敦賀発電所 1 号炉
廃止措置計画変更認可申請について
(前回審査会合における指摘事項の回答)

2020年11月26日

日本原子力発電株式会社

前回審査会合における指摘事項及び対応

解析モデル

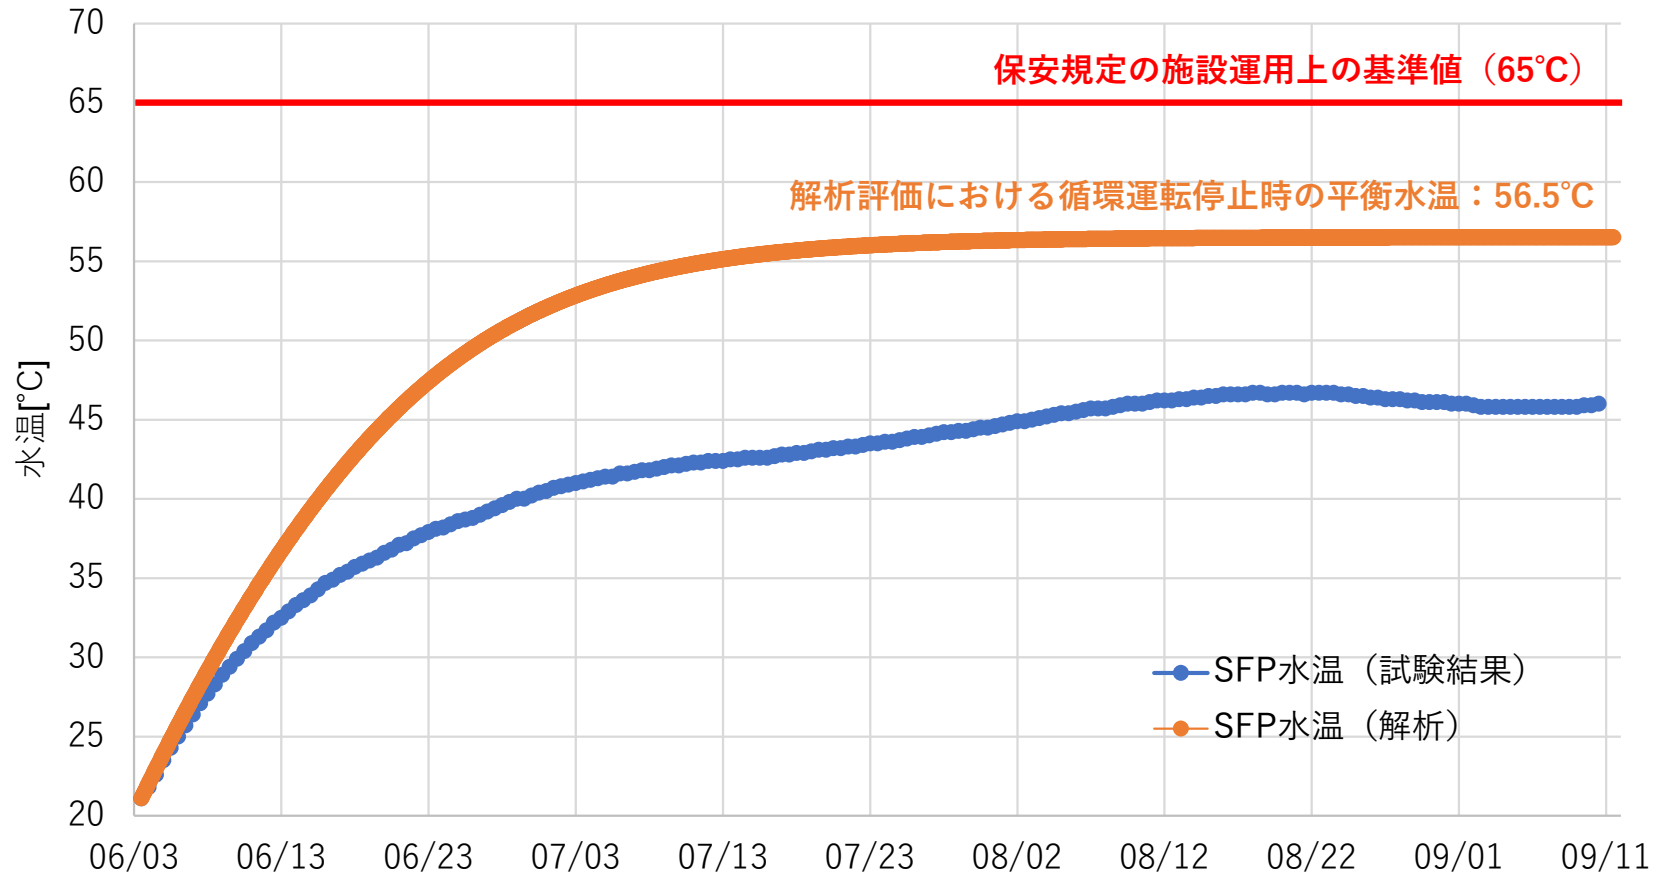
指摘事項

FPC系冷却停止時の燃料プールの水温評価について、FPC系循環運転停止時及び原子炉建物換気系の停止時の影響について説明すること

FPC系の循環運転停止時の燃料プール水温の評価について、以下のモデルと条件を用いて、水温の評価を実施した。

※崩壊熱についてプール水面以外からの熱移動なし
⇒循環系停止状態を保守的に模擬

保守的に模擬したモデルでの評価結果より、FPC系冷却停止時に循環運転を停止しても、保安規定に定める施設運用上の基準である65°Cを超えないことを確認した。

換気系停止時の燃料プール水温評価

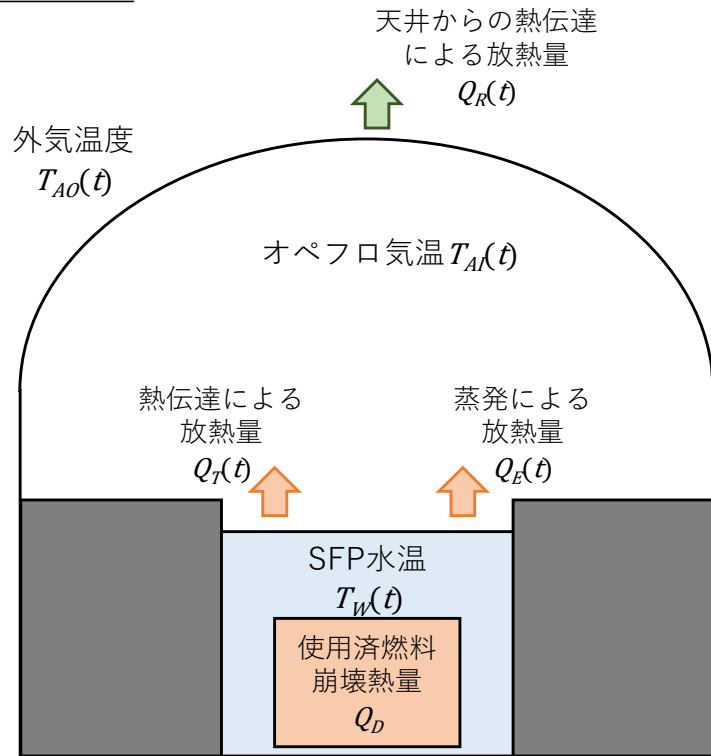
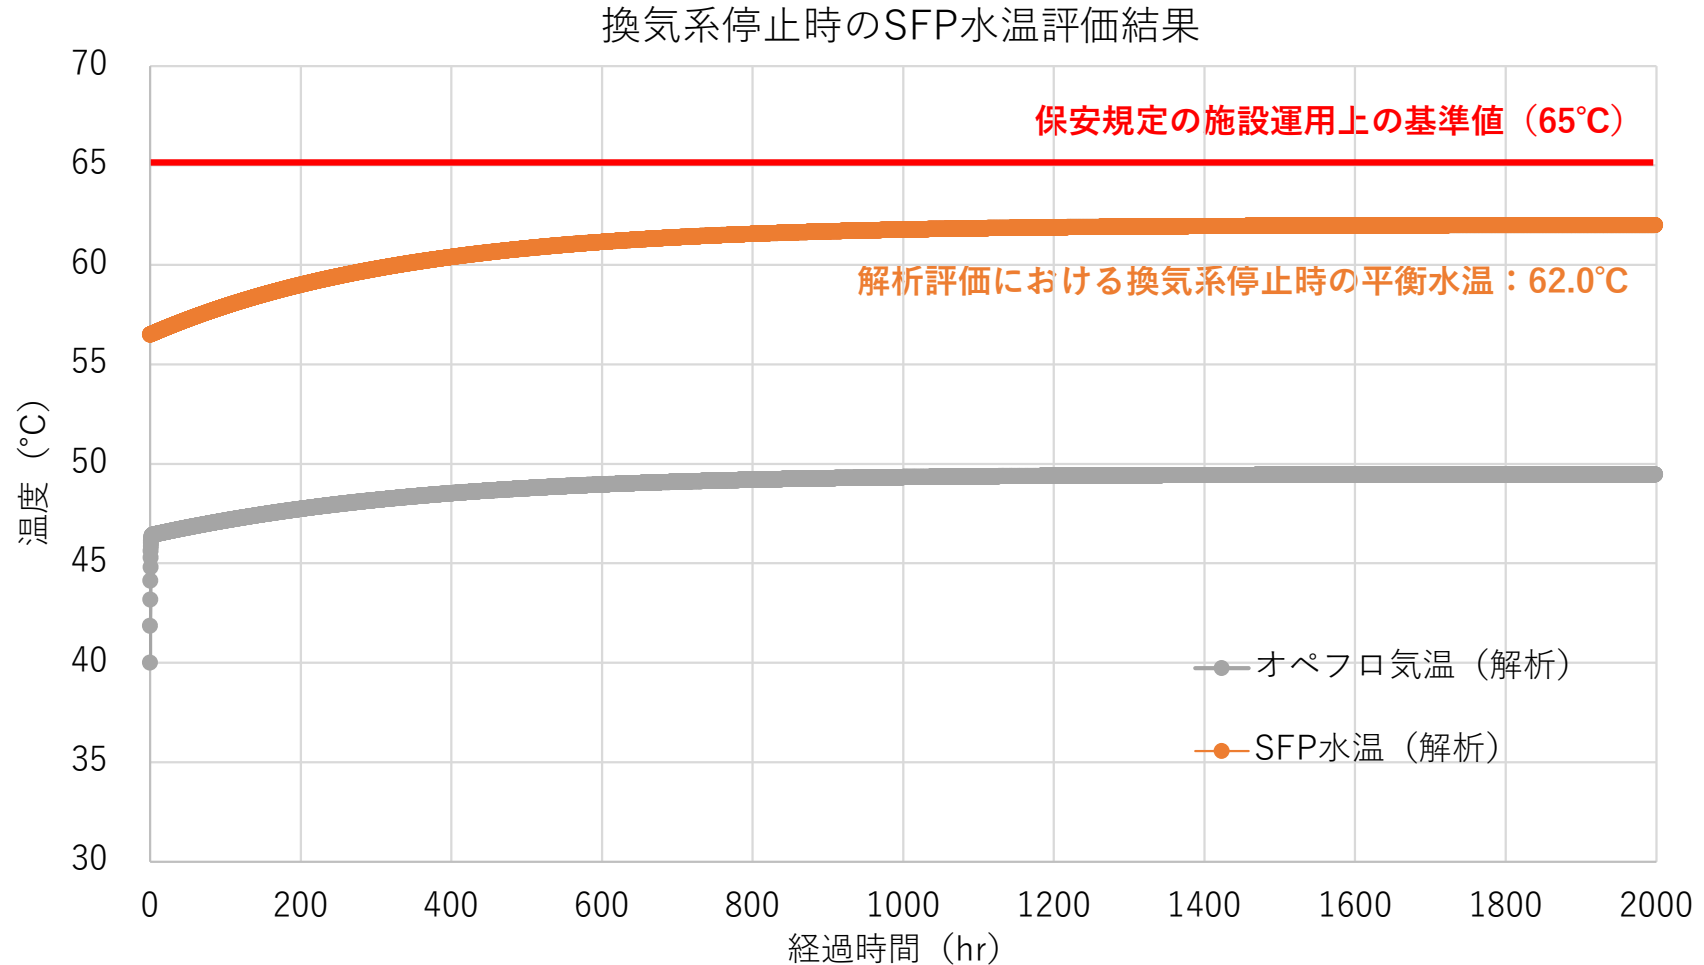
原子炉建物換気系停止時のSFP水温の評価モデルとして、保守的な条件である循環系停止時のモデルから外気と内気の空気交換がなくなり、オペフロからの放熱は天井面からの熱伝達のみとし、評価を行った。

※循環運転停止中で平衡温度に達している状態で、換気系が停止した状態を模擬
 ⇒天井面以外からの放熱は考慮しない
保守的なモデル

- 崩壊熱: 57kW
- 初期プール水温: 56.5°C (FPC循環停止時のSFP平衡水温)
- 初期オペフロ気温: 40°C
- 外気温度: 40°C一定 (敦賀市の最高気温と比較し保守的な値)
- オペフロ湿度: 100%一定

保守的に模擬したモデルでの評価結果より、FPC循環運転停止時に換気系が停止しても、保安規定に定める施設運用上の基準である65°Cを超えないことを確認した。

図2-8 FPC循環運転停止時のSFP水温評価モデル

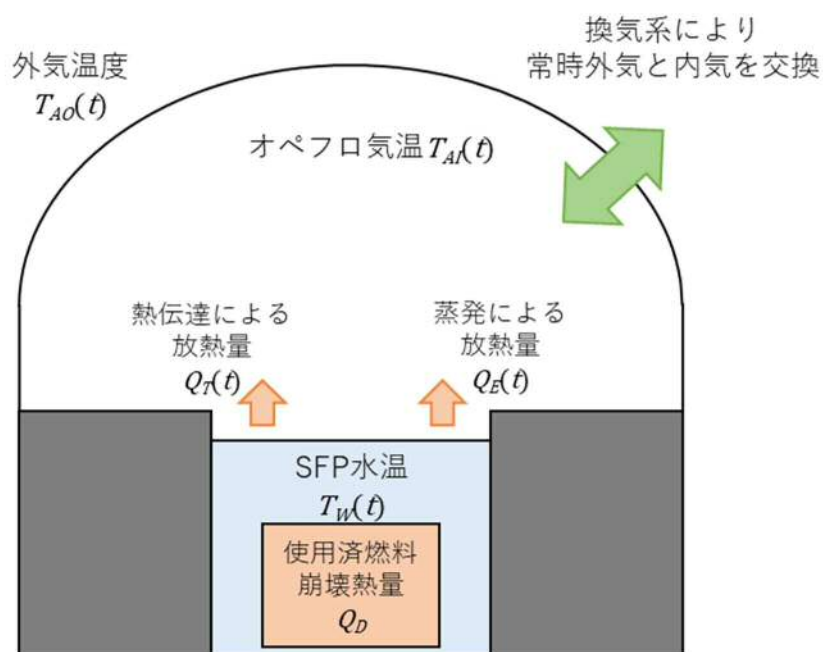
FPC冷却機能停止時にFPCの循環運転を停止した場合のSFP水温評価モデルについて、図2-8に示す。

このモデルにおいては SFP からの放熱を熱伝達からの放熱と蒸発による放熱に限っており、その他の放熱を考慮していないことから、循環運転を停止した状態を模擬したモデルと考えることができる。また、外気温を 40℃とすることで保守的な評価を実施している。

図 2-9 FPC 循環運転停止時の SFP 水温評価結果

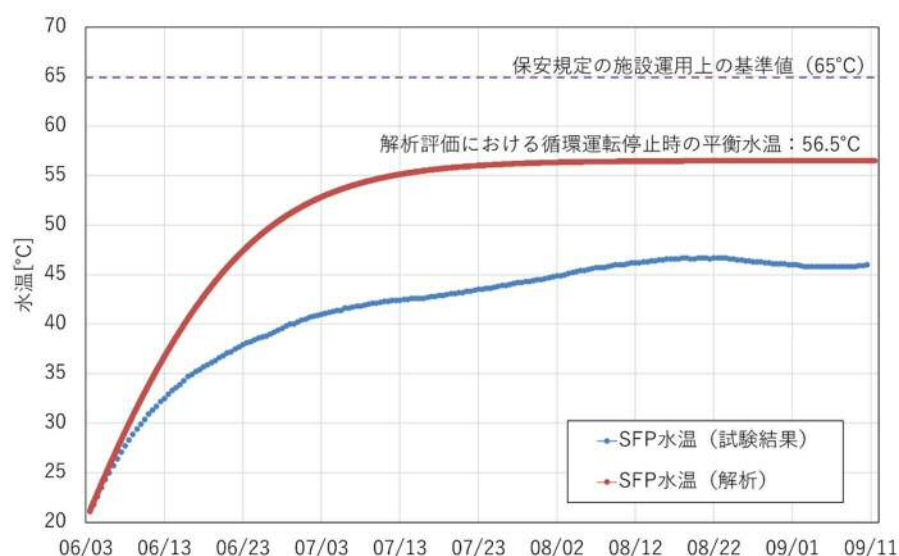
これにより評価を実施した結果を図 2-9 に示す。FPC の循環系運転停止を模擬したモデルで保守的に評価しても、施設運用上の基準である 65℃を超えないことを確認した。

図 2-10 換気系停止時の SFP 水温評価結果

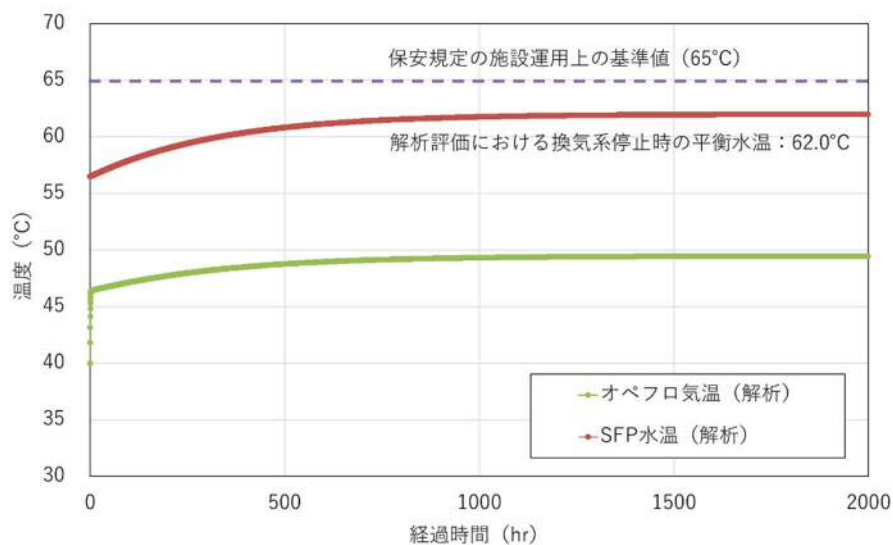
これにより評価を実施した結果を図 2-10 に示す。FPC 循環系停止時に換気系が停止した場合を模擬したモデル評価において、施設運用上の基準である 65°C を超えないことを確認した。
